年产 300 吨镀锌针类、300 吨镀镍（含预镀铜）针类、200 吨镀铜锡合金针类、200 吨镀铜锌合金针类、120 吨镀锡杂件、5000 吨酸洗磷化钢丝项目

验收后变动环境影响分析

建设单位：宝应县通能针业有限公司

编制单位：扬州生境环保科技有限公司

图 3-1 废气处理工艺流程图
表 3-5 变动前后废气排气筒参数一览表

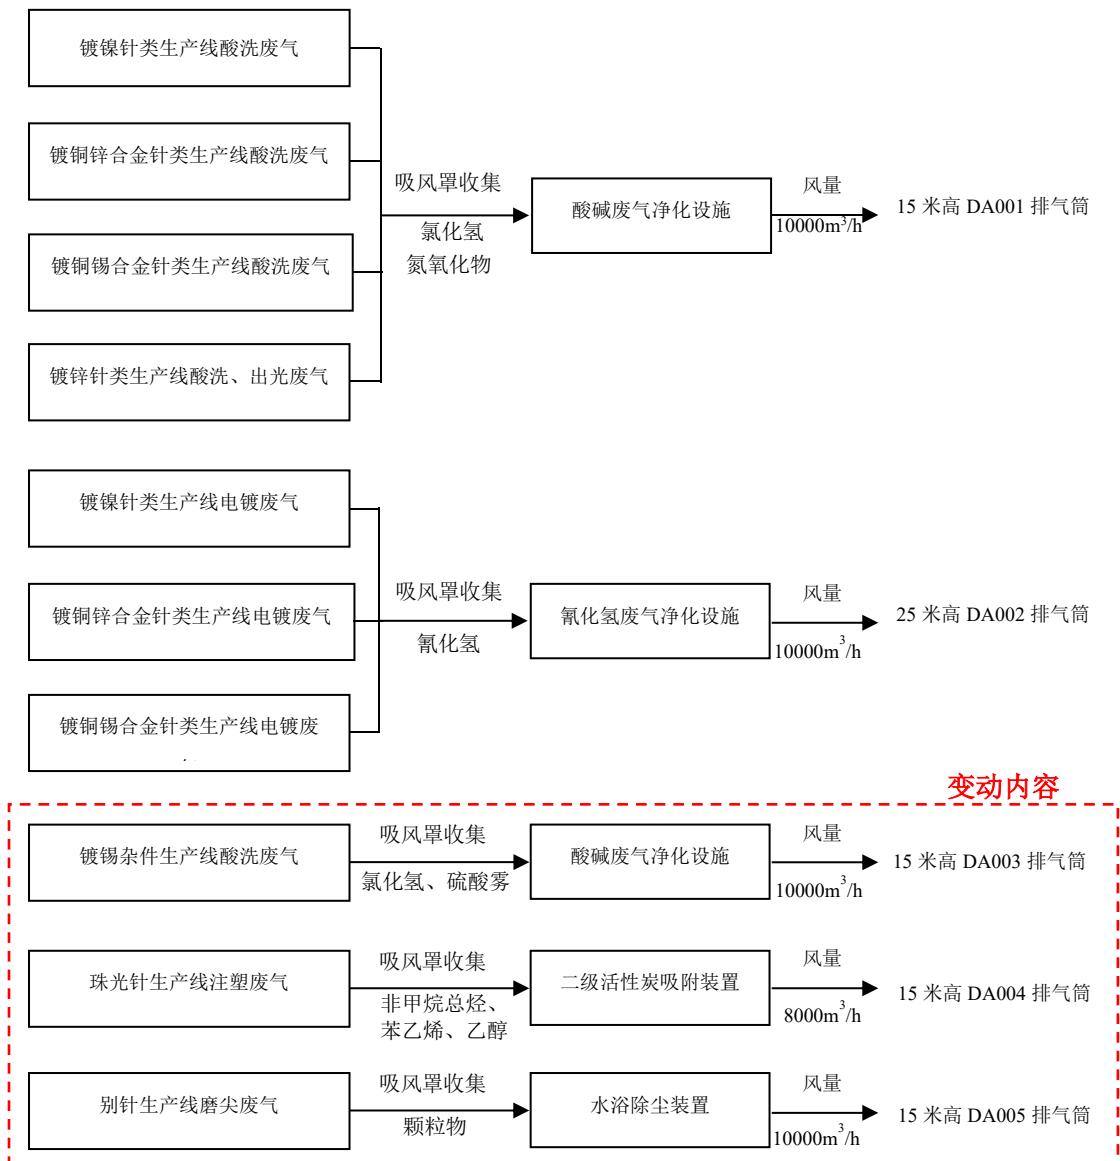
镀锡杂件生产线产生的酸洗废气不再与其他生产线的酸洗废气合并排放，镀锡杂件生产线产生的酸洗废气经过一套新增的“酸碱废气净化设施”处理后通过 15m 高 DA003 排气筒（直径 0.3m，风量 10000m³/h）高空排放。

注塑工序产生的非甲烷总烃、珠光针产品染色晾干工序产生的乙醇、磨尖工序产生的颗粒物由无组织排放改为经处理后有组织排放。注塑工序产生的非甲烷总烃、珠光针产品染色晾干工序产生的乙醇由集气罩收集后，经一套“二级活性炭吸附装置”处理后过 15m 高 DA004 排气筒（直径 0.5m，风量 8000m³/h）高空排放；磨尖工序产生的颗粒物由集气罩收集后，经一套“水浴除尘装置”处理后通过 15m 高 DA005 排气筒（直径 0.5m，风量 10000m³/h）高空排放。

本次变动，新识别出环评及自查报告中遗漏的杂件镀锡工序硫酸雾、注塑工序苯乙烯、磨尖工序颗粒物等因子

变动后，本项目酸洗、出光废气经“酸碱废气净化设施”处理后，通过 15m 高 DA003 排气筒排放；注塑废气经“二级活性炭吸附装置”处理后，通过 15m 高 DA004 排气筒排放；磨尖废气经“水浴除尘装置”处理后，通过 15m 高 DA005 排气筒排放。排气筒排放浓度、排放速率均可以满足《电镀污染物排放标准》(GB 21900-2008)表 5 标准、《合成树脂工业污染物排放标准》(GB31572-2015) (含 2024 年修改单) 和《大气污染物综合排放标准》(DB32/4041-2021) 表 1 标准。

图 3-2 变动后废水处理工艺流程图

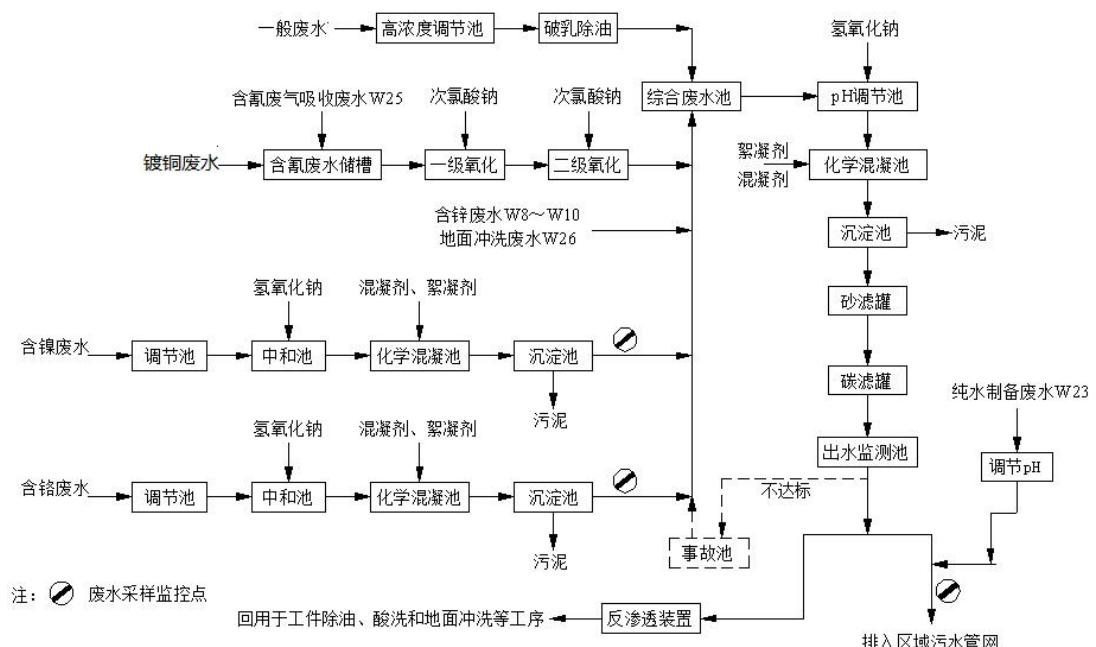
废水处理 pH 调节及预处理中的中和工序不再使用石灰，采用氢氧化钠进行替代。变动后废水污染防治设施具体工艺流程详见图 3-2。

图 3-4 变动后厂区平面图

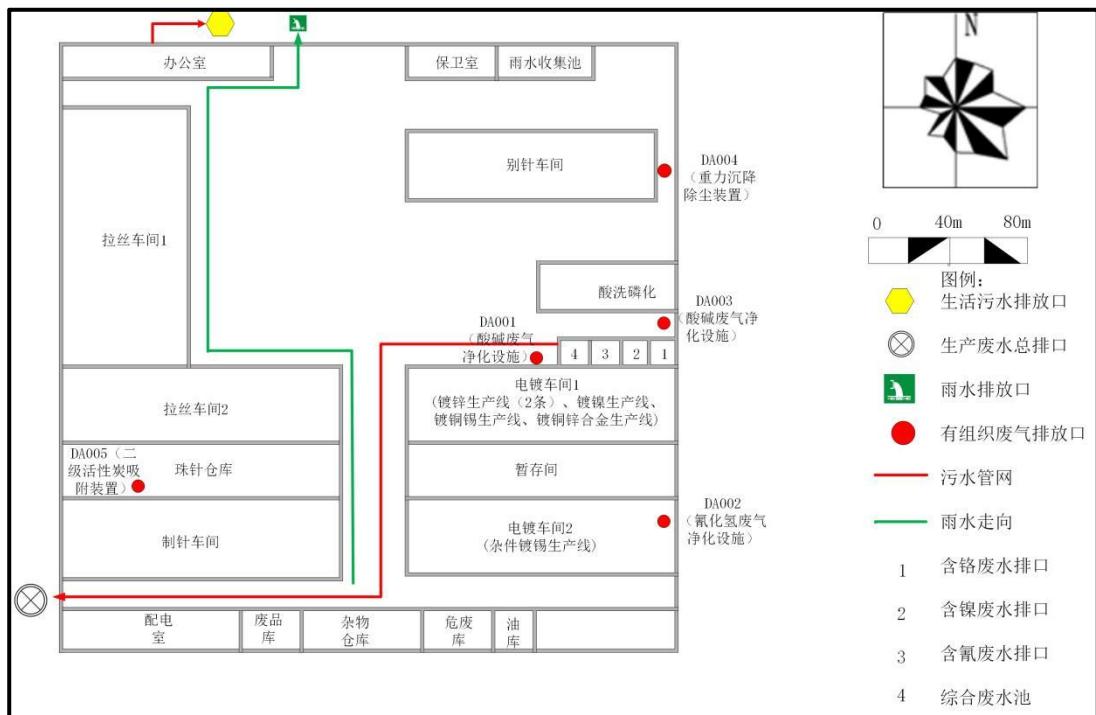
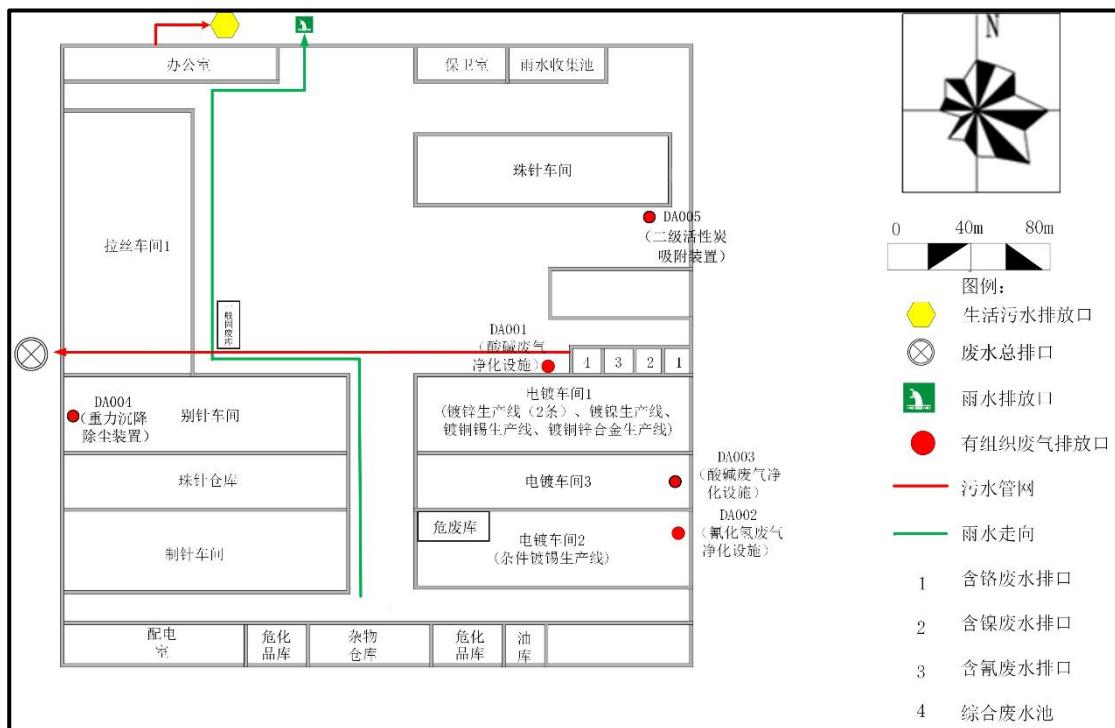
因厂区提升改造，别针车间与珠针车间位置互换，危废库由厂区南侧移动至电镀车间 2 内西北角，废水总排口 DW001 由厂区西南角移动至厂区西侧。变动前后厂区平面布置图详见图 3-3、图 3-4。
